**Avis délibéré de la mission régionale d'autorité environnementale  
sur la modification n°2 du plan local d'urbanisme (PLU) de la  
commune de Villard-sur-Doron (73)**

**Avis n° 2024-ARA-AUPP-1478**

**Avis délibéré le 19 novembre 2024**

Figure 2: Evolution avant/après du schéma d'OAP n°8 (matérialisé par des rayures rouges) sur le site de Bisance 1500 (source : dossier)

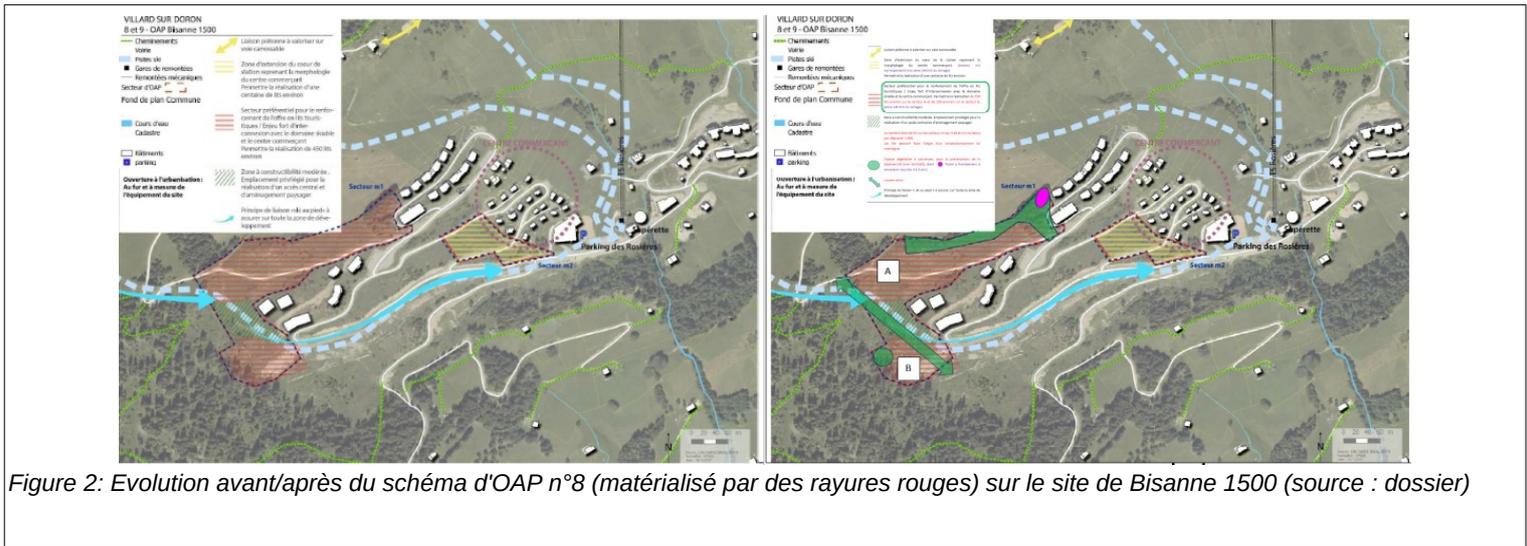
La surface allouée à la mise en œuvre de 900 lits sur le site objet de l'évolution du PLU reste inchangée (3,7 ha). La densité de lits par ha est renforcée par rapport à l'état existant, ce qui ne de-

vrait pas enrayer le phénomène de pression foncière sur cette commune, pour laquelle l'Autorité environnementale avait déjà signalé le risque de consommation foncière au bénéfice principal des résidences secondaires, donc de l'activité touristique<sup>7</sup>. Une réflexion à l'occasion de cette nouvelle évolution du PLU aurait dû être conduite afin de restreindre le périmètre de développement de cette nouvelle opération touristique et de fait la consommation d'espaces naturels et agricoles à vocation touristique, dans une commune qui connaît une perte constante d'habitants permanents et dont le taux de remplissage moyen des lits touristiques lors des saisons 2022-2023 oscille de 25,4 % en été à 40,4 % en hiver, sans étude approfondie de la capacité à mobiliser des lits en réhabilitation à l'échelle communale (cf note de bas de page n°15). L'artificialisation induite par le projet d'UTN est estimée à 1,3 ha d'espaces naturels.

Par ailleurs, la densification opérée par cette modification conduit potentiellement à la production de déblais excédentaires (les règles du PLU obligent la réalisation de 75 % de stationnements en souterrain) qui pourraient être exportés vers des sites à proximité. À ce stade, aucun élément du dossier n'en fait état. Même dans le cas d'une exportation à proximité, des incidences environnementales sont à prévoir.

- **justifier l'emprise foncière de 3,7 ha dédiée à la réalisation d'une UTN sur le site de Bisanne 1500, sur la base d'une analyse des besoins et des potentiels de logements, notamment en réhabilitation ;**
- **préciser si des excédents de terre sont pressentis et leur lieu d'exportation, en déterminer les incidences et les mesures d'évitement et de réduction associées.**

Une hiérarchisation des enjeux en matière de milieux naturels et de biodiversité au sein du périmètre d'étude, est nécessaire pour apprécier la démarche d'évitement et de réduction des incidences opérées. Une surface globale de 0,85 ha est matérialisée au schéma d'OAP modifiée, en vue de la préservation des cordons boisés périphériques au nord et à l'est, et le bloc rocheux à l'ouest. Le dossier rappelle qu'un coefficient de végétalisation minimal de 0,65 s'applique au secteur dans le cadre du règlement écrit de la zone AU.

Le site de Bisanne 1500 s'inscrit au plan paysager sur le versant sud du mont Bisanne. Il est exposé en vue lointaine. Les pentes marquées du site conduisent à identifier un enjeu paysager significatif, ce d'autant que la modification entraîne un doublement du nombre de lits sur le secteur et donc un volume de terrassements conséquent. L'insertion paysagère fournie au dossier (depuis la RD en amont des Drabons) est insuffisante pour apprécier les volumes envisagés. De plus, le schéma d'OAP modifiée ne propose pas de principes d'implantation du bâti.

**L'Autorité environnementale recommande d'approfondir l'analyse paysagère au regard de la sensibilité du site et de l'évolution induite par la modification n°2 du PLU (doublement du nombre de lits touristiques). Elle recommande également de traduire l'analyse paysagère par des mesures d'encadrement concrètes au sein de l'OAP sectorielle (par exemple avec des principes d'implantation du bâti et de protections paysagères en bordure), voire du règlement.**

Figure 3: Extension du domaine skiable sur le site de Bisance 1500 (source: dossier)

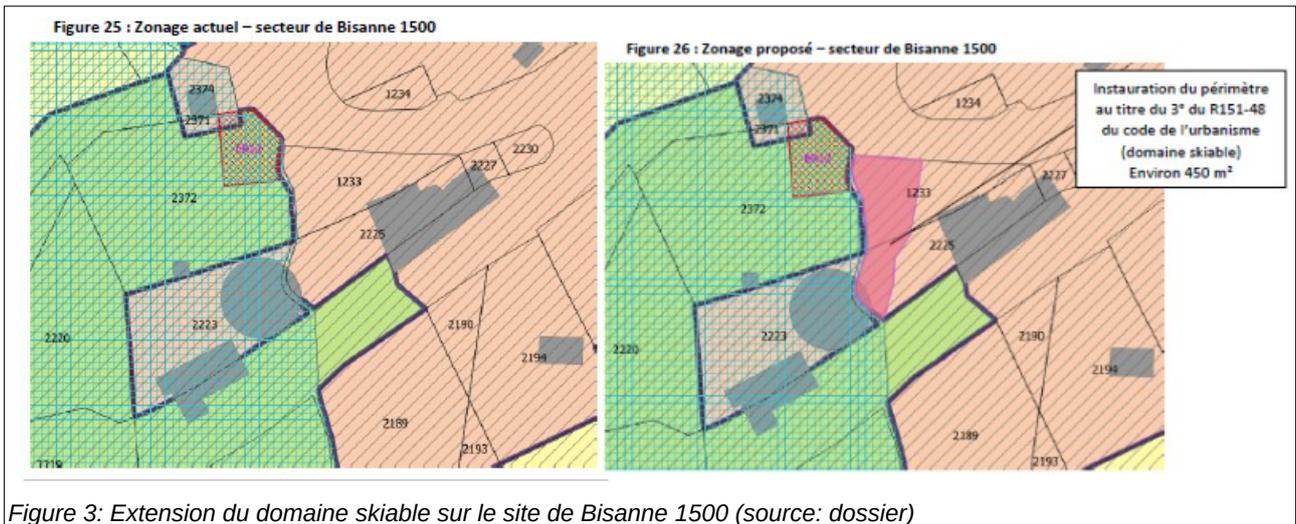
Le dossier apporte des compléments quant à la situation de cette extension de 450 m<sup>2</sup> au regard du zonage applicable dans le PPRn<sup>15</sup>. La modification du PLU ne propose pas d'encadrement spécifique supplémentaire à celui du règlement du PPRn, ce qui n'exclut pas l'installation d'un tapis à ski en zone Ni, affectée d'un risque d'inondation, de crues torrentielles ou coulées de boue.

**L'Autorité environnementale recommande d'écarter l'emprise de l'extension du domaine skiable envisagée de la zone Ni (en principe inconstructible sauf exception) du PPRn.**
